ILMAILUHALLITUKSEN TIEDOTUKSIA  
INFORMATION FROM THE NATIONAL BOARD OF AVIATION**MUUTOSMÄÄRÄYS  
AIRWORTHINESS  
DIRECTIVE**

M 1245/84

1245. PZL-Bielsko. Mittaritaulun painejärjestelmä

Koskee: Niitä purjelentokoneita SZD-50-3 "Puchacz", joiden sarajanumeroa on B-903:sta B-1337:ään.

Fig.1

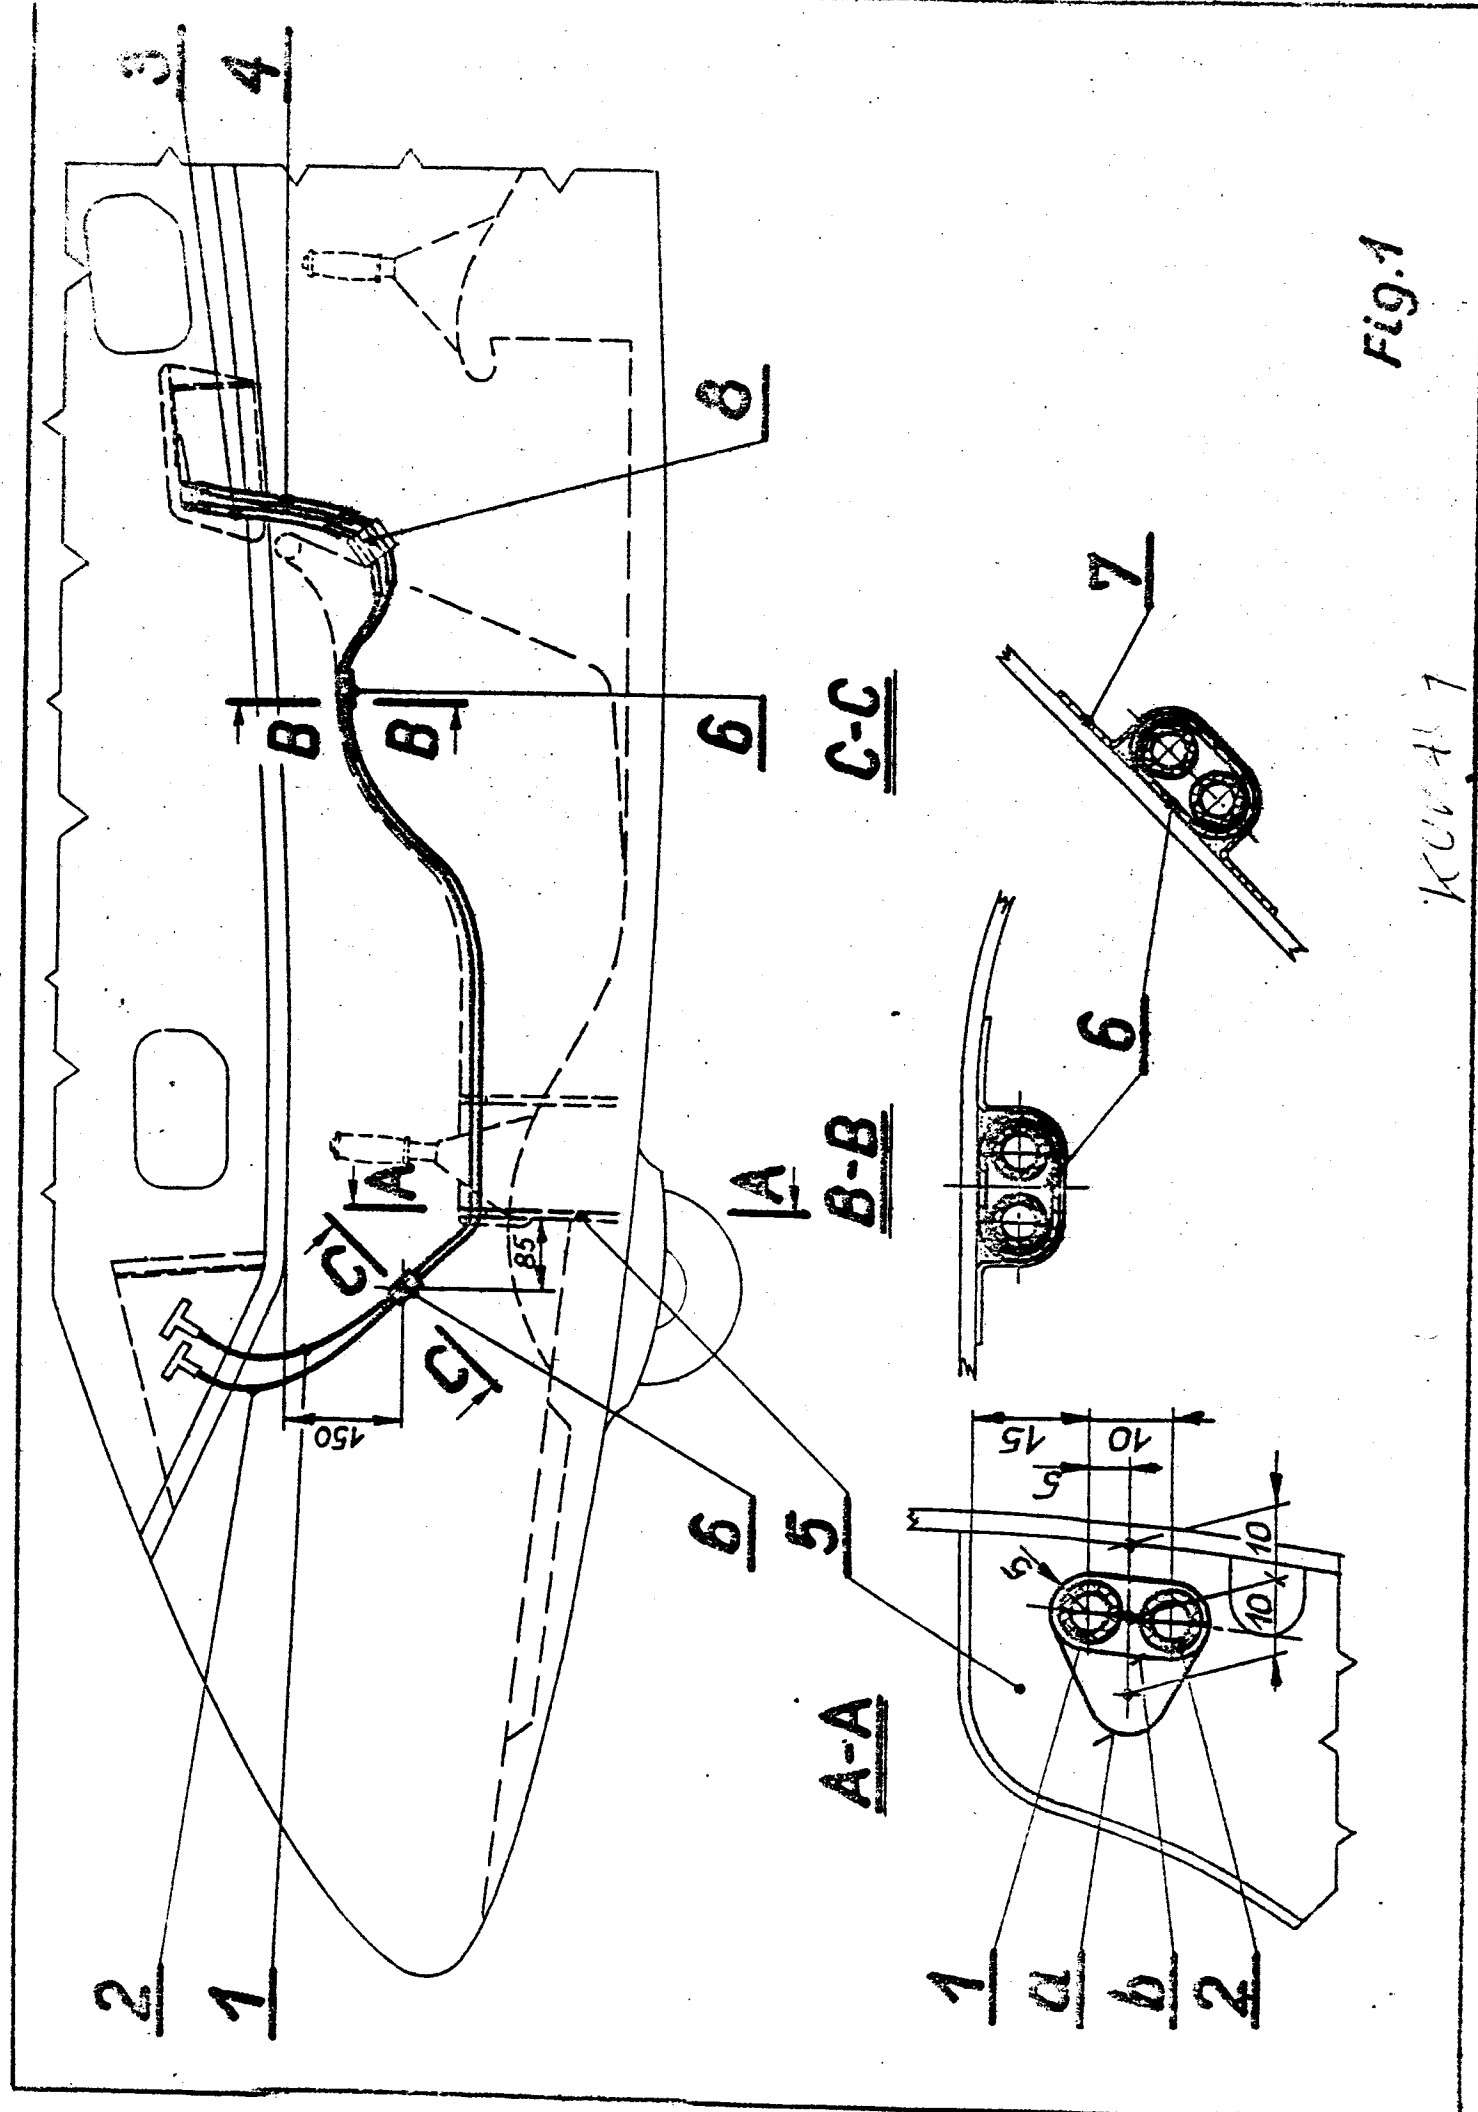
- A. Tarkasta etu- ja takamittaritaulujen välisten staattisen paineen ja kokonaispaineen letkujen asennus ja kiinnitys kuvan 1 mukaisesti. Jos pidike (6) puuttuu, niin laminoi se paikoilleen ja työnnä letkut sen läpi.
- B. Tarkasta, mistä aineesta kokonaispaineen yhdysletku (3) ja staattisen paineen yhdysletku (4) on valmistettu. Oikea aine on pehmeä, autojen polttoaine-, öljy- ja jarrujärjestelmissä käytettävä PVC-letku. Jos letkut on valmistettu muusta aineesta, niin vaihda ne oikeisiin.
